Aeroporto di Milano Malpensa

Masterplan aeroportuale 2035

Risposta alle richieste di integrazioni e approfondimenti

INT-001

Aree permeabili/impermeabili - Stato di fatto

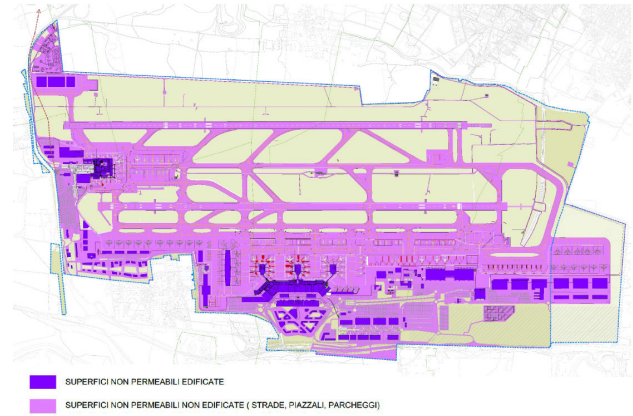
Si ritiene necessario provvedere alla integrazione del SIA con:

- *analisi di inquadramento in termini di consumo di suolo, evidenziando lo stato attuale, il trend provinciale, nonché quello specifico dell'area di studio (13 km di buffer), applicando le classificazioni SNPA ex L.132/16 nonché attraverso la produzione della cartografia idonea ad aggiornare la Carta del consumo di suolo regionale, al fine di evidenziare eventuali sovraccarichi per il territorio in esame derivanti da sovrapposizione di interventi multipli;*

- *cartografia e quantificazioni relative allo stato attuale dei suoli del sedime esistente con dettaglio della permeabilità;*
- *analisi delle pressioni ambientali sulle aree naturali circostanti il sedime, che evidenzii quale sia stato il ruolo dell'infrastruttura in termini di degrado dei suoli, deterioramento degli habitat e disturbo alle specie nell'area di studio e, in particolare, dell'area interessata dall'ampliamento del sedime aeroportuale;*

Al riguardo è stato predisposto l'Allegato 5 "Quantificazione del consumo di suolo e indici di impermeabilizzazione" allegato alla presente relazione nel quale sono riportati, sia numericamente che in forma grafica, le superfici permeabili/impermeabili attuali e future, contabilizzandone per ciascuna l'indice di permeabilità territoriale.

L'indice di permeabilità dunque decresce al 2035 di circa 0,05 punti a seguito degli interventi di sviluppo infrastrutturale previsti dal Masterplan che risultano, nella maggior parte dei casi, concentrati in aree interne ai confini attuali del sedime aeroportuale, con interventi che spesso riguardano aree già urbanizzate e, quindi, non permeabili (ad es.: interventi di sviluppo del Terminal 1 e del Terminal 2), ma che in altri casi prevedono un utilizzo di spazi attualmente a verde e/o non utilizzati (ad es.: nuove taxiway, nuova area manutenzione aeromobili e piazzola prova motori, sviluppi delle aree di parcheggio auto, area magazzini cargo "di seconda linea", ecc.).

Rispetto allo stato di fatto (e tenendo conto del previsto conglobamento all'interno del sedime di ca. 90 ha a sud), la superficie permeabile della configurazione finale del Masterplan si riduce di circa 257.000 mq, mentre quella impermeabile aumenta di circa 1.157.000 mq.

Aree permeabili/impermeabili - Stato di fatto

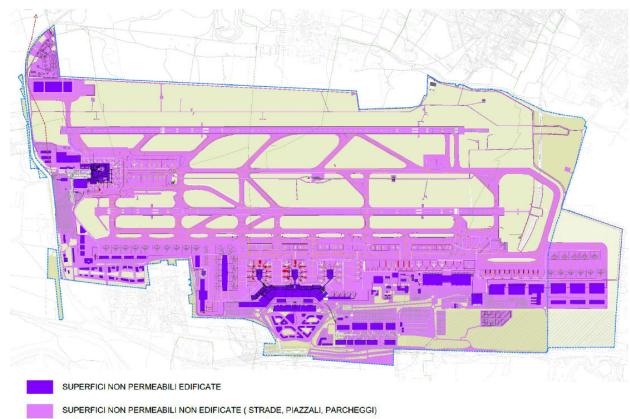
Si ritiene necessario provvedere all'integrazione del SIA con:

- *oltre l'analisi delle trasformazioni sugli usi del suolo e sulla componente del patrimonio agroalimentare, deve essere considerata l'analisi relativa al suolo in quanto risorsa naturale, con riferimento alle sue condizioni fisiche e in particolare alle condizioni delle coperture artificiali dei suoli;*

- *una valutazione che deve riguardare sia le aree interne al sedime sia esterne, confrontando quantitativamente lo stato di fatto e di progetto nonché le fasi di cantiere delle diverse ipotesi progettuali evidenziando il consumo permanente e il consumo reversibile;*

In merito al tema della permeabilità dei suoli, è stato predisposto l'Allegato 5 "Quantificazione del consumo di suolo e indici di impermeabilizzazione" nel quale sono riportati, sia numericamente che in forma grafica, le superfici permeabili/impermeabili attuali e future, contabilizzandone per ciascuna l'indice di permeabilità territoriale.

L'indice di permeabilità dunque decresce al 2035 di circa 0,05 punti a seguito degli interventi di sviluppo infrastrutturale previsti dal Masterplan che risultano, nella maggior parte dei casi, concentrati in aree interne ai confini attuali del sedime aeroportuale, con interventi che spesso riguardano aree già urbanizzate e, quindi, non permeabili (ad es.: interventi di sviluppo del Terminal 1 e del Terminal 2), ma che in altri casi prevedono un utilizzo di spazi attualmente a verde e/o non utilizzati (ad es.: nuove taxiway, nuova area manutenzione aeromobili e piazzola prova motori, sviluppi delle aree di parcheggio auto, area magazzini cargo "di seconda linea", ecc.).

Rispetto allo stato di fatto (e tenendo conto del previsto conglobamento all'interno del sedime di ca. 90 ha a sud), la superficie permeabile della configurazione finale del Masterplan si riduce di circa 257.000 mq, mentre quella impermeabile aumenta di circa 1.157.000 mq.
